Beantwoording reacties op het ontwerp kruising Katwijkerlaan/Vlielandsweg/Reesloot

januari 2022

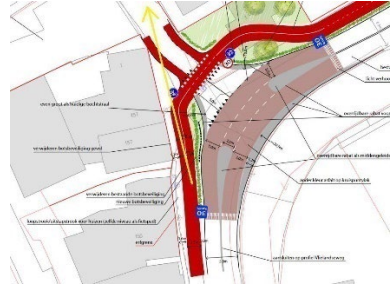
24.	<p>Naar aanleiding van de uitleg van vanmorgen zouden wij nog terugkomen op de voorgenomen fietsontsluiting van de Scheg via onze huidige in en uitrit/parkeerterrein naar de Nieuwkoopseweg.</p> <p>Ten behoeve van ons bedrijf is er een, via de koopakte van 13 juni 1963 geregeld, erfdienstbaarheid gevestigd. Hierdoor loopt de in en uitrit van ons bedrijf via de parkeerplaats. Het probleem wat nu dreigt te ontstaan is</p>	De ontsluiting van De Scheg was nog niet uitgewerkt in het ontwerp opgenomen, dus kan daar op voorhand nog niet over geoordeeld worden. Het is wel een terecht aandachtspunt wat in overleg met belanghebbende verder uitgezocht en uitgewerkt moet worden.

dat zowel wij als onze leveranciers en afnemers straks via het fietspad naar ons pand moeten gaan rijden.

Onze toeleveranciers en afnemers kunnen niet op de Nieuwkoopseweg of Vlielandseweg blijven staan om te lossen of te laden. Deze toeleveranciers/afnemers staan dus, zoals de plannen er voor liggen, straks op een fietspad c/q calamiteitenontsluiting.

Door de gemeente wordt door de aanleg een, naar ons inziens, onveilige verkeerssituatie gecreëerd. Wij zien met het voorgestelde fietspad een belemmering ontstaan voor continuering van onze bedrijfsactiviteiten.
